《浙江省消防技术规范难点问题操作技术指南（2020版）》 部分条文执行问题的专家意见

日前，《浙江省消防技术规范难点问题操作技术指南（2020版）》（以下简称《指南》）管理组的有关专家，对《指南》中部分涉及《设施通规》《防火通规》和《建筑设计防火规范》GB50016-2014（2018年版）（以下简称《建规》）《建筑防烟排烟系统技术标准》GB51251-2017（以下简称《防排烟标准》）的相关条文执行等的问题咨询进行汇总，并召开专题技术研讨会，经浙江省住房和城乡建设厅、浙江省消防救援总队组织专家审查，形成本专家意见。

浙江省 2020 技术指南部分条文执行问题的专家意见

附图 2.1.6-1

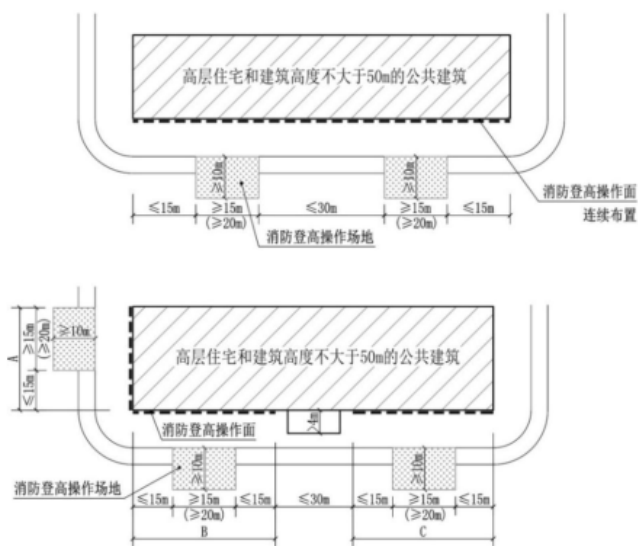
4、建筑高度大于 50m 时，消防车登高操作场地可不连续布置，但应确保登高操作场地的总长度不小于一个长边的长度。取消《指南》第 2.1.6 条第 1 款（含附图 2.1.6-1）的要求，场地可参照《指南》附图 2.1.6-2 的要求间隔不大于 30m 布置。

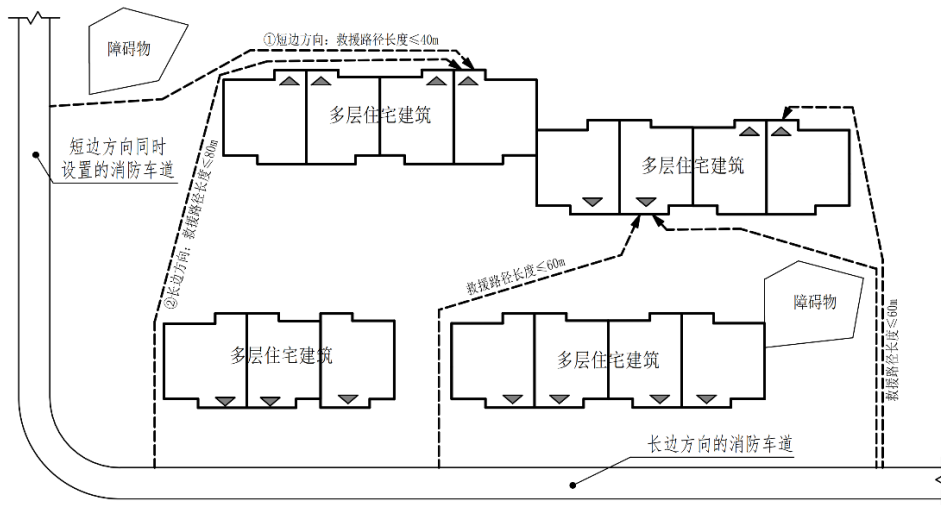
1. 《防火规范》第 3.4.3 条中“占地面积大于 3000 m²”指的是单幢公共建筑的占地面积，通过仅用于人员通行的连廊相连的多幢建筑可分别计算各自的占地面积；占地面积不大于 3000 m² 的其他单多层公共建筑的消防车道的设置，可按《指南》第 2.1.1 条执行。

附图二-2

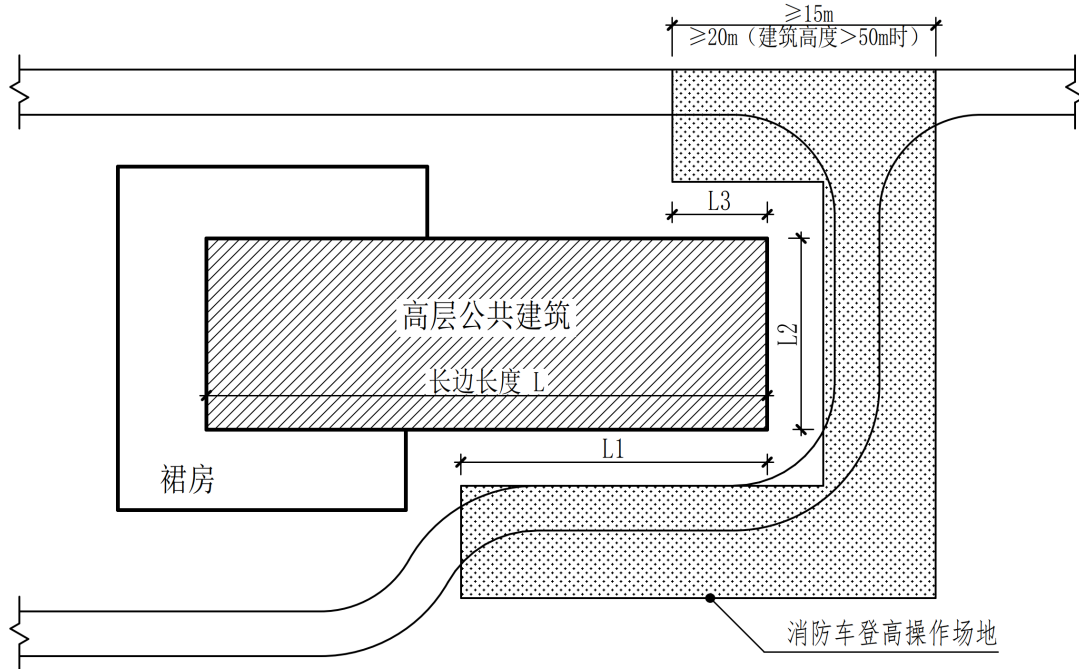
2. 住宅建筑的消防车道应沿长边方向设置。对于建筑高度不大于 27m 的住宅建筑，消防车道距离最不利单元主要出入口的救援路径长度不应大于 60m；当沿建筑短边同时设有消防车道时，可按短边方向的消防车道距离最不利单元主要出入口的救援路径长度不大于 40m 控制，同时长边方向的消防车道距离最不利单元主要出入口的救援路径长度不应大于 80m。（附图二-2）

附图 2.1.4 尽头式的消防回车场地

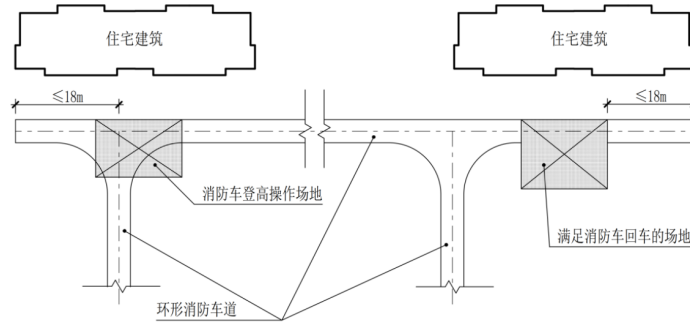
取消《指南》第 2.1.4 条的要求，调整为按《防火通规》第 3.4.5 条第 6 款的规定执行。
